Contournement Ferroviaire de l'Agglomération Lyonnaise

LE FORUM DU CFAL

NON AU FUSEAU A !

Réponses rédigées par :
A3CFAL
Association des Citoyens de la Côtière contre le CFAL
Chemin de la Plaine
01120 Dagneux

LES MESURES ENVISAGÉES POUR LE CFAL

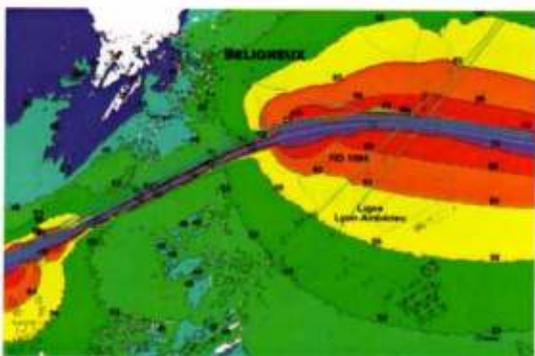
Des protections pratiquement tout le long du tracé. Le CFAL est trop implanté en zone urbaine.

Pour réduire les nuisances sonores induites par le projet du CFAL, des **écrans ou merlons de 2 à 5 m de hauteur** sont envisagés sur les communes de Niévroz, La Boisse, Dagneux, Bèlignieux, Charnoz, Villieu-Loyes-Mollon, Chazey-sur-Ain, Leyment, Château-Gaillard et Ambronay. Sur une vingtaine d'habitations, des **isolations de façades** pourront compléter les protections. Enfin, sur les secteurs les plus sensibles, un passage en **tranchée couverte** est envisagé.

Les cartes ci-dessous présentent la situation acoustique 20 ans après la mise en service du CFAL sur la commune de Bèlignieux sans protection acoustique (carte n° 1) et avec protections acoustiques (carte n° 2) :

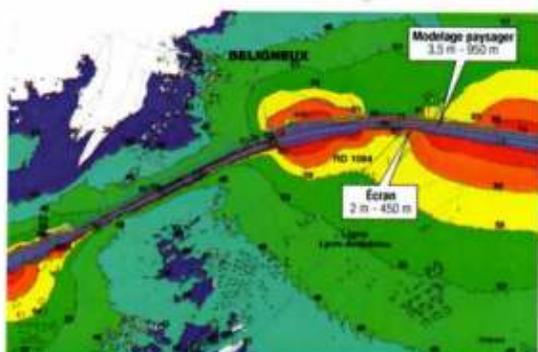
L'impact du bruit est estimé dans une bande 500 m de part et d'autre du tracé. Dans cette bande se situent une grande partie du village nord de Bèlignieux, au moins un tiers de celui de Dagneux, une partie de La Boisse, la partie est de Niévroz, beaucoup d'habitation sur Jons etc.. En dehors de cette bande, toutes les habitations des collines de Dagneux, Montluel, la Boisse, Beynost auront aussi des nuisances supplémentaires selon le vent dominant. Les protections proposées ne répondent pas à notre attente. Nous ne voulons plus d'augmentation de bruit sur la Côtière.

Il faut aussi calculer les nuisances avec l'ensemble des sources de bruit. (Par ex. À Niévroz, L'A432, dont le trafic va quadrupler d'ici 2011 + La LGV +le CFAL)
Nous serons très au-dessus des 58 Db annoncé.

Sur la carte n° 2, le secteur est protégé via plusieurs dispositifs :

- le site de la Grande Dangereuse, par un merlon de 3,5 m entre l'A42 et le CFAL ;
- les maisons situées à Combe Héret, entre la RD1084 et la ligne ferroviaire, par un écran de 2 m ;
- les bâtiments les plus sensibles à l'ouest de la commune par un passage du CFAL en tranchée couverte.

Coupe schématique des aménagements prévus dans les zones de sensibilité forte

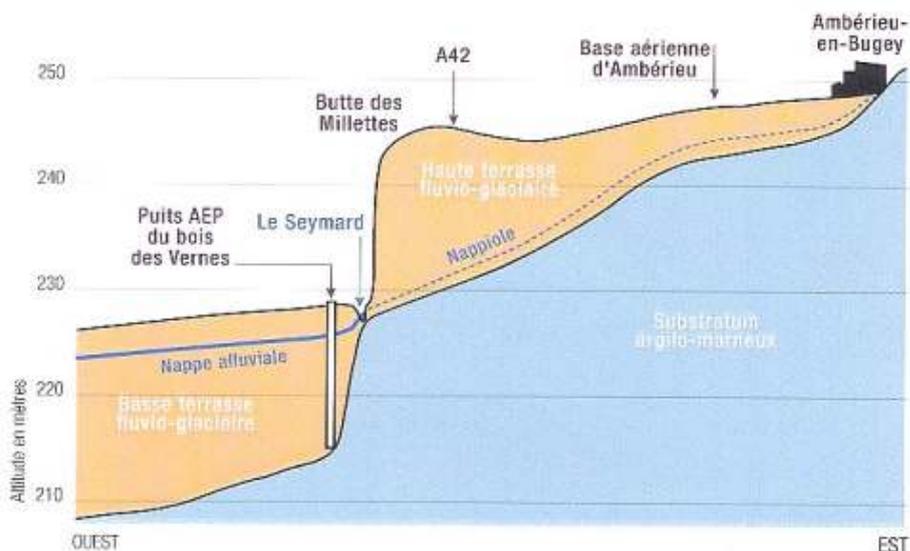
Nous sommes la réserve d'eau potable de l'agglomération Lyonnaise. La DRASS a écarté le fuseau A en 2005 à cause des risques sanitaires et humains beaucoup trop importants.

Force est de constater que rien n'est sur, mais on garde ce fuseau quand même.

- imperméabilisation de la plate-forme ;
- installation d'un réseau de collecte étanche qui permet d'écarter les eaux de la plate-forme des eaux du bassin-versant naturel ;
- création de bassins de confinement avant rejet (dimensionnés de manière à pouvoir contenir le volume de 2 wagons) ;
- pose d'un SPAL destiné à assurer le non débordement des trains.
